Ofício nº 036/SMC/2026

Assunto: **NOTIFICAÇÃO** sobre a finalização da obra do Campo Society, Contrato nº 326/2024 da Concorrência Eletrônica 006/2024

Obra: construção de um campo de futebol Society na Praça Central, coordenada: LAT: 11°15'11.68"S; LONG: 57°30'27.81"O, totalizando uma extensão de 1.537,50 m<sup>2</sup>, no município de Juara - MT. Conforme Termo de Convênio nº 0046/2024 - Processo Sinfra - PRO- 2022/08099

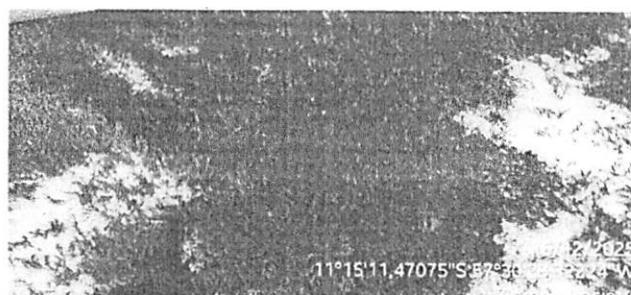
1. O padrão instalado foi reprovado pela concessionária Energisa – providenciar adequação solicitada pela concessionária:

"Em resposta ao Ofício nº 329/2025-SMC, formulado por vossa excelência solicitando ligação de padrão para o Campo Society, informamos que a Ordem de Serviço de Vistoria foi reprovada devida as Instalações/Medições, que são de responsabilidade do cliente não estarem de acordo com as normas: - Condutor de aterramento não é contínuo do neutro à haste (substituir)"
